Stadtverwaltung Strausberg
FB Technische Dienste/FG Stadtplanung/Bauleitplanung
z.Hd. Herr Schild

Potsdam, den 16.02.2024

**Stellungnahme der o.g. Naturschutzverbände zum Bebauungsplan Nr. 63/23
„Solarpark am Flugplatz“ in Strausberg, Fl. 4+5, div. Flst. (ca. 69ha)
-gilt im übertragenen Sinn auch für die 10. Änderung des FNP der Stadt Strausberg-**

Abbildung: Screenshot aus Brandenburgviewer, Digitales Geländemodell und Digitale Topographische Karte (© GeoBasis-DE/LGB (Jahr), dl-de/by-2-0)

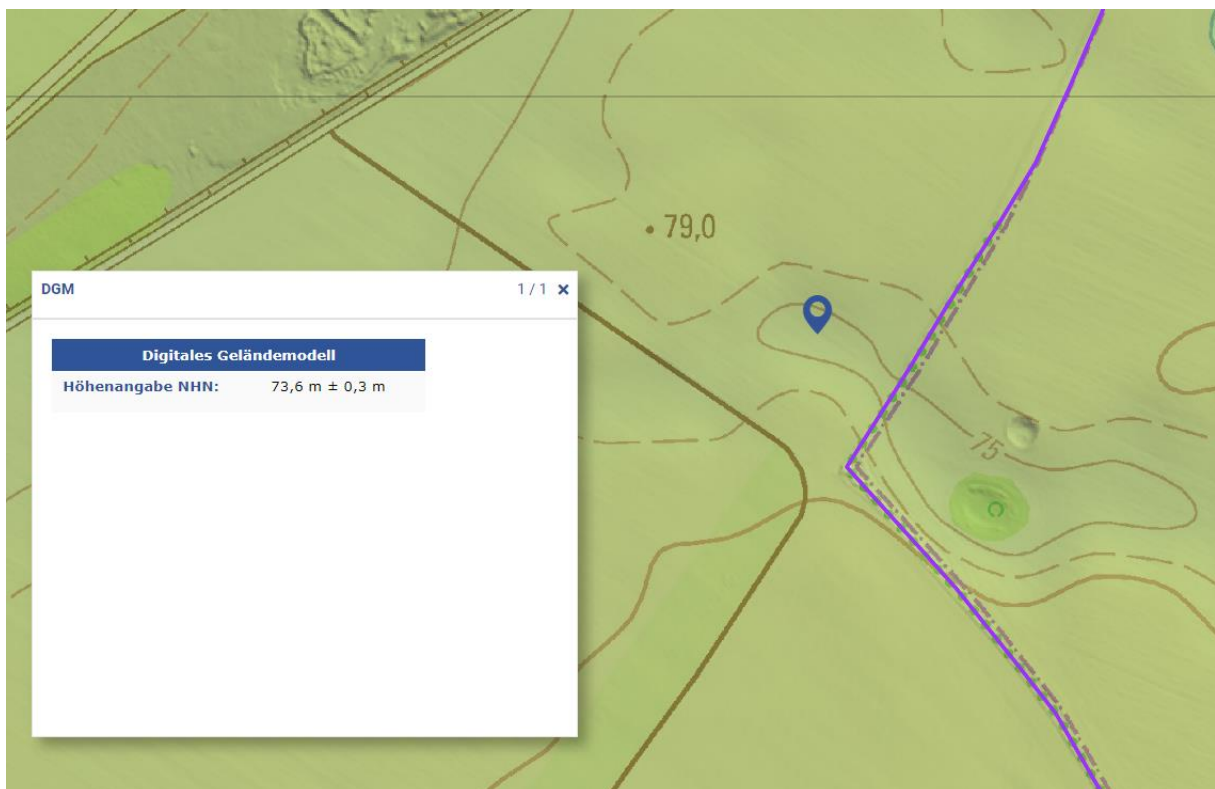
In einem Teilbereich am Südostrand des Plangebiets ist erhebliche Reliefenergie vorhanden. Auf ca. 50 m Länge fällt das Gelände von ca. 79,0 m NHN auf 73,6 m NHN ab, also um mehr als 5 m Höhe. Es handelt sich um eine Senke, die sich von Nordwesten nach Südosten erstreckt und sich auf dem Gemeindegebiet Oberbarnim fortsetzt.

Dort ist ein Feldsoll vorhanden. Innerhalb des Plangebiets war Ende Januar 2024 ein temporäres Kleingewässer vorhanden.

Die Senke ist in der Topographischen Karte dargestellt und Höhen lassen sich aus dem Digitalen Geländemodell des LGB im Brandenburgviewer ablesen (s. Abb. unten).

Wir gehen davon aus, dass diese Senke der im derzeit geltenden FNP dargestellten Fläche für Maßnahmen zum Schutz, zur Pflege und zur Entwicklung von Natur und Landschaft entspricht, auch wenn die Lage der zeichnerischen Darstellung im FNP etwas nach Norden verrutscht ist. Die Wiederherstellung von Söllen (Renaturierung von Kleingewässern), zumindest als Trittsteinbiotop für Rotbauchunke (und andere Amphibien), ist in dieser Senke weiterhin sinnvoll und sollte unbedingt weiterhin im FNP dargestellt werden und entsprechend im B-Plan berücksichtigt und in den Solarpark integriert werden. Die Lage der Darstellung „Fläche für Maßnahmen zum Schutz, zur Pflege und zur Entwicklung von Natur und Landschaft“ sollte entsprechend des vorhandenen Reliefs im FNP korrigiert werden.
